**From:** "5.1.2e" - TPSolar" <5.1.2e@TPSolar.nl>  
**Sent:** 11/14/2023 10:40:31 AM  
**To:** "5.1.2e" <5.1.2e@lochem.nl>  
**Cc:** "5.1.2e" <5.1.2e@lochem.nl>, "5.1.2e" - TPSolar" <5.1.2e@TPSolar.nl>, "5.1.2e" - TPSolar" <5.1.2e@TPSolar.nl>  
**Subject:** Aanpassing Bekenschot naar 16 ha  
 Beste 5.1.2e,

Onderstaand zie je de wijzigingen die wij zouden willen doen om plan Bekenschot in totaal binnen 16 ha te kunnen brengen:

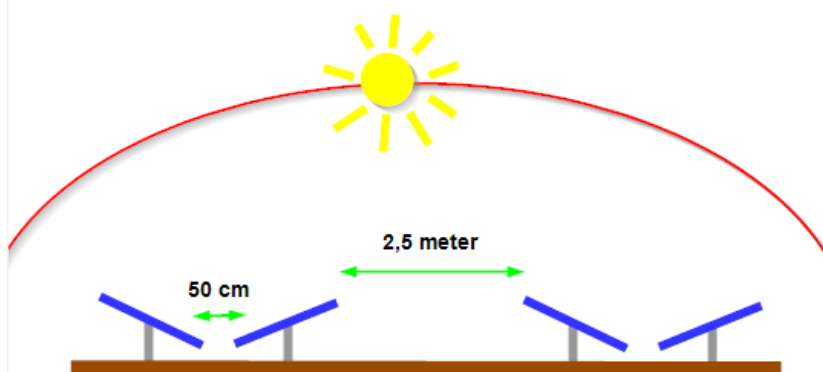
- Noordelijk deel plangebied: ruim 2 ha inkorten en zuidopstelling van de panelen veranderen in oost-westopstelling in 'vlinder'-verband (zie helemaal onder voor een schetsmatige impressie).
